**Avis**  
**sur l'autorisation environnementale liée à la réhabilitation de**  
**l'écluse du moulin de Sapiacou et la mise en conformité du**  
**barrage à Montauban (Tarn-et-Garonne)**

N°Saisine : 2024-012990

Avis émis le 16/05/2024

Figure 1: Plan de situation du projet (extrait de l'étude d'impact) annoté par la MRAe

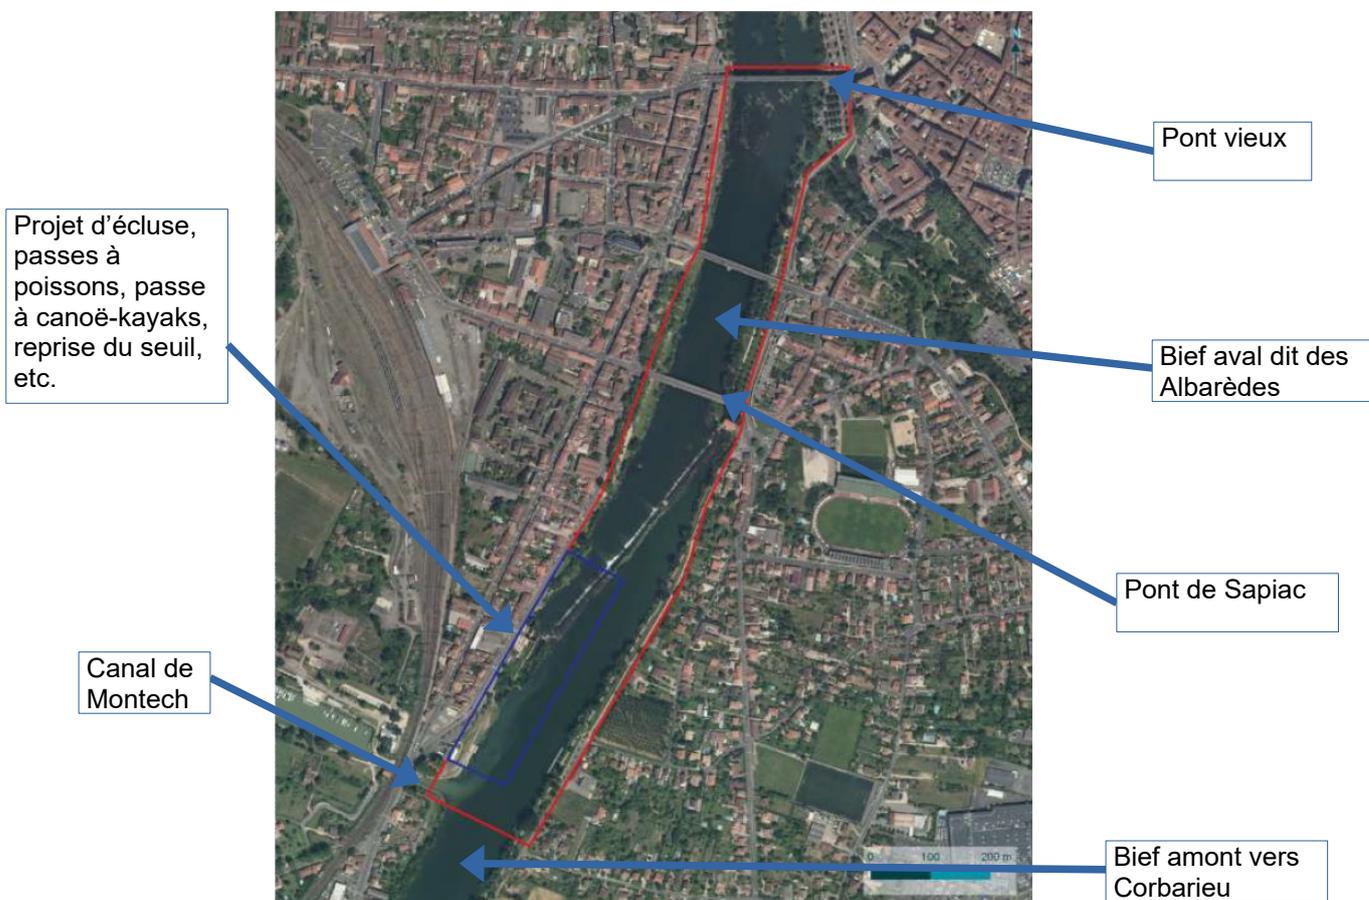
Le dossier est développé sur la réhabilitation de l'écluse de Sapiacou portée par le GMCA, cependant la mise en conformité du barrage concerne également la centrale hydroélectrique en rive droite portée par EDF. Bien qu'il soit fait mention de cet équipement sur le seuil, aucune donnée ni information n'est apportée sur celui-ci. Les

calculs de débits sont dépendants de l'ensemble des aménagements sur ce seuil. Bien que le Tarn soit un cours d'eau à très fort débit à Montauban et que les équipements sur le seuil (différentes passes à poisson, passe à canoë ainsi que l'écluse) entraînent peu d'impacts sur les débits, une clarification du projet global et des calculs de débit après mise en œuvre de l'ensemble des équipements est attendue .

**La MRAe recommande de compléter la description du projet avec l'ensemble de ses composantes, d'en analyser les incidences et de décliner la séquence ERC sur l'ensemble des opérations.**

Figure 4: Localisation des zones de frayères (extrait de l'étude d'impact)

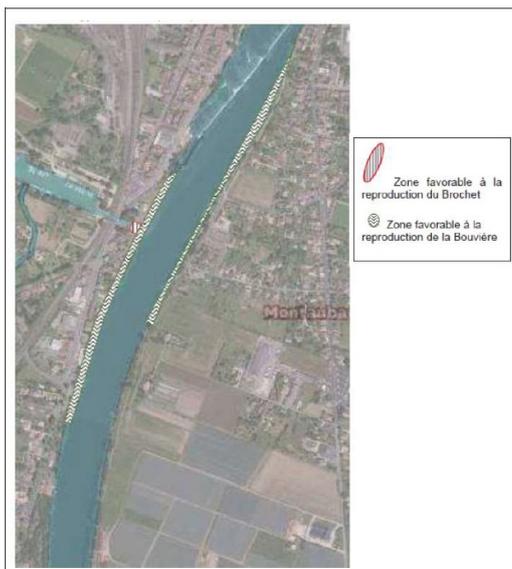
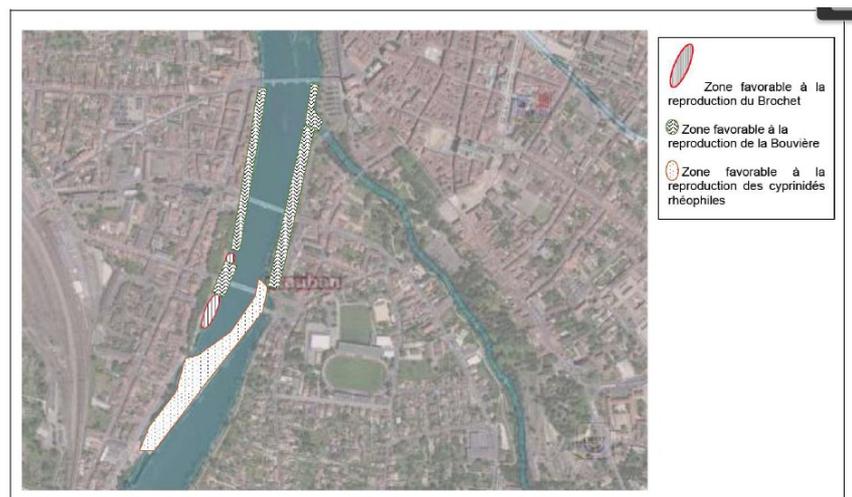
Vingt espèces de poissons sont indiquées par l'analyse bibliographique. Un enjeu modéré à fort est qualifié pour les secteurs d'herbiers favorables à la reproduction du Brochet et de la Bouvière (mais pas directement au droit de la zone d'emprise du batardeau). L'Anguille est qualifiée en enjeu fort.

La continuité écologique ne sera pas effective pendant la durée des travaux puisque l'ouvrage de montaison, qui doit être repris, sera inaccessible. Cependant, l'étude d'impact indique que la période des travaux est restreinte et que l'emprise du batardeau n'est pas située sur les supports de pontes du Brochet et de la Bouvière. La mesure de réduction principale concerne la réalisation d'une pêche de sauvegarde avant le début des travaux dans toutes les enceintes susceptibles d'être mises à sec. La continuité piscicole globale à la montaison sera nettement améliorée avec la création de deux bassins supplémentaires sur l'ouvrage de montaison ainsi qu'un débit d'attrait supplémentaire avec la passe à anguilles créée sur le seuil. Concernant la dévalaison des poissons, elle
